新竹縣政府工程查核代表照片表

工程名稱：111 年度運動操場暨周邊設施整建工程

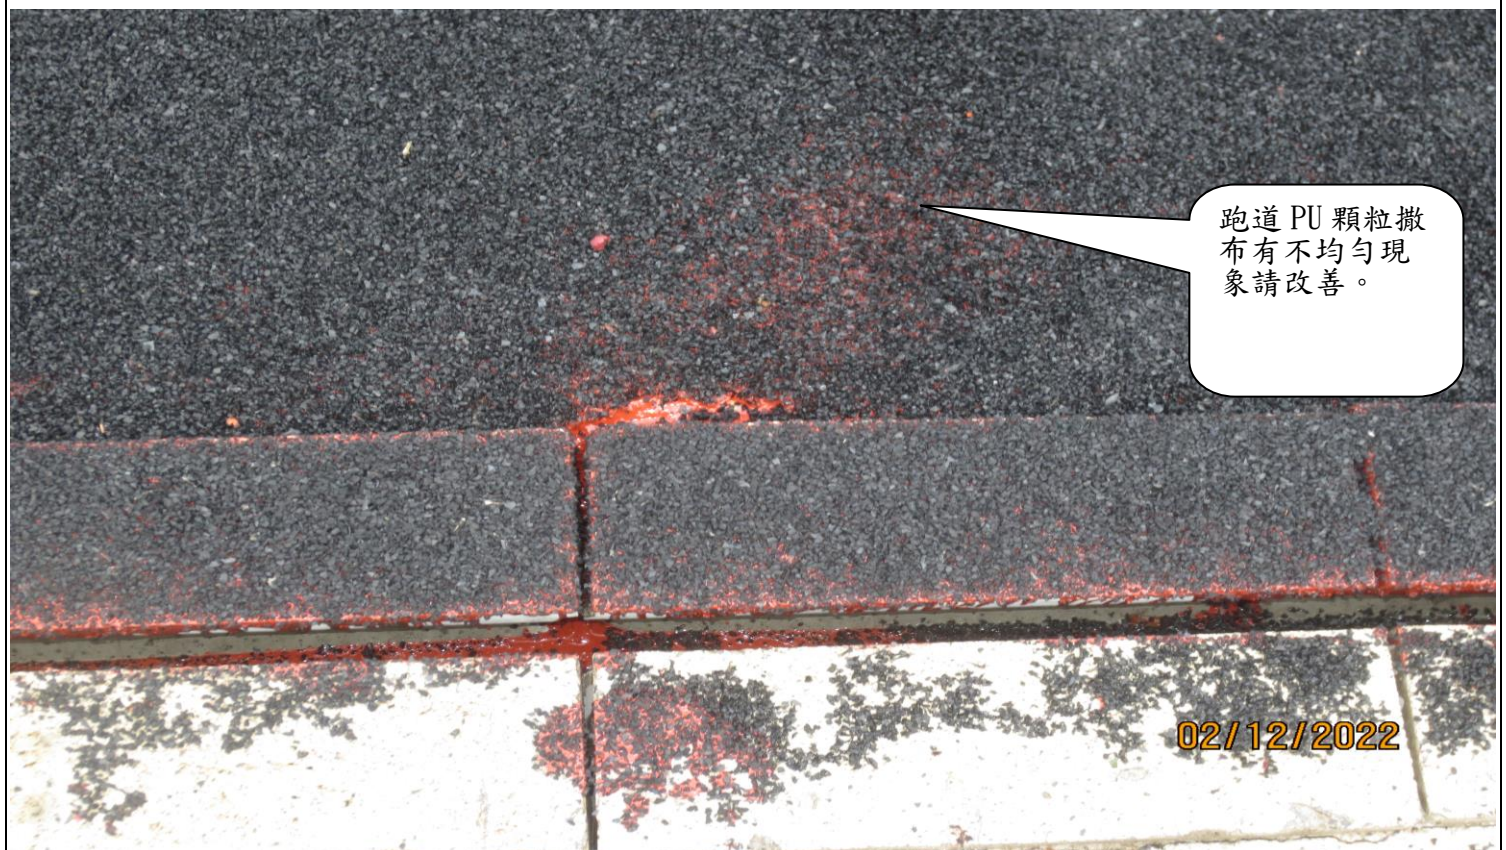
. 施工廢棄物(PU 顆粒及混凝土廢渣)未清理。

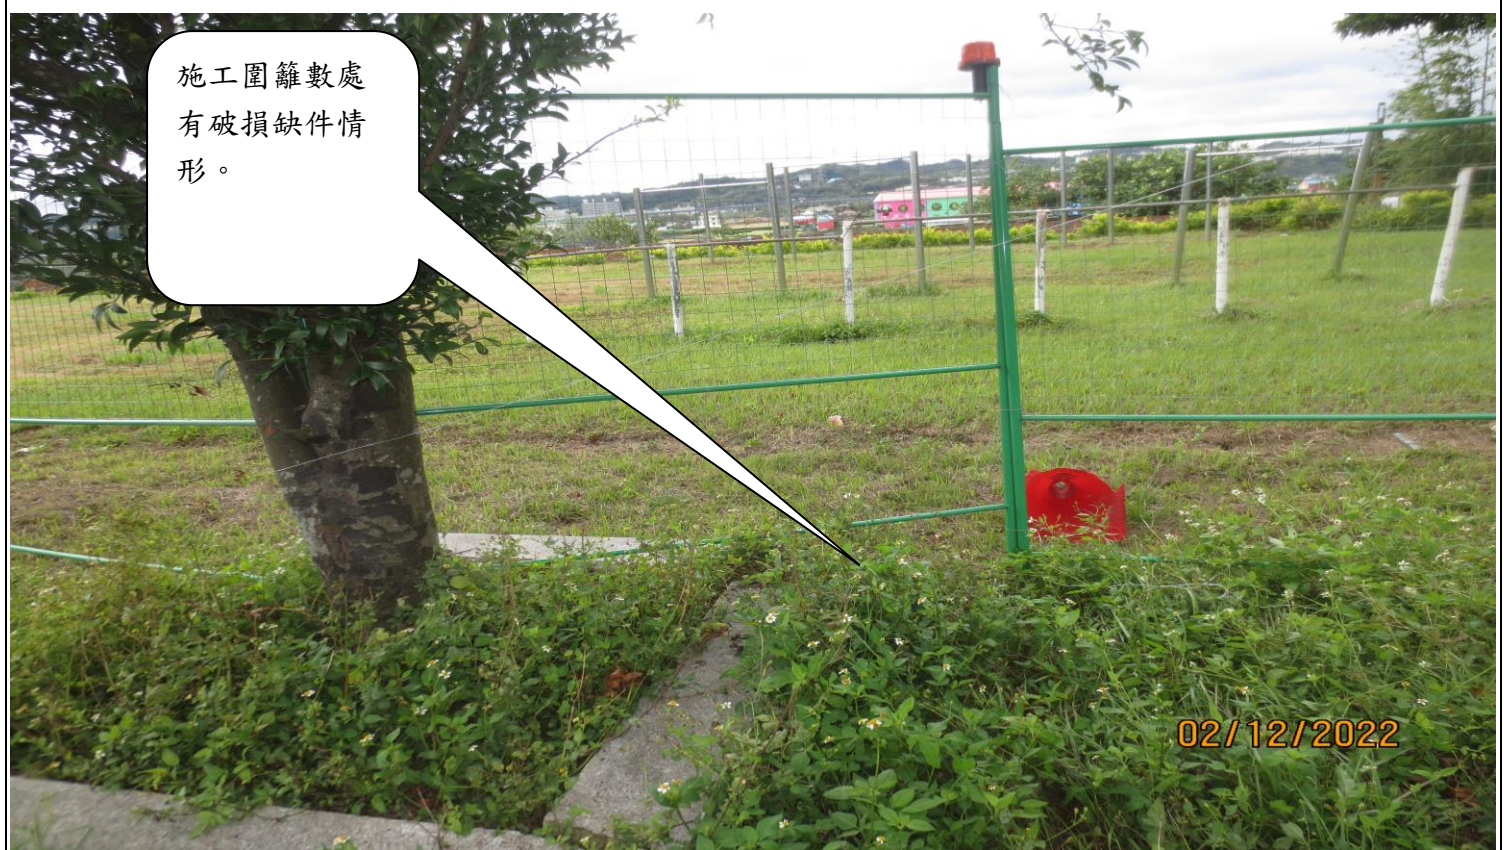
施工告示牌政風電話及工地主任電話請更正。
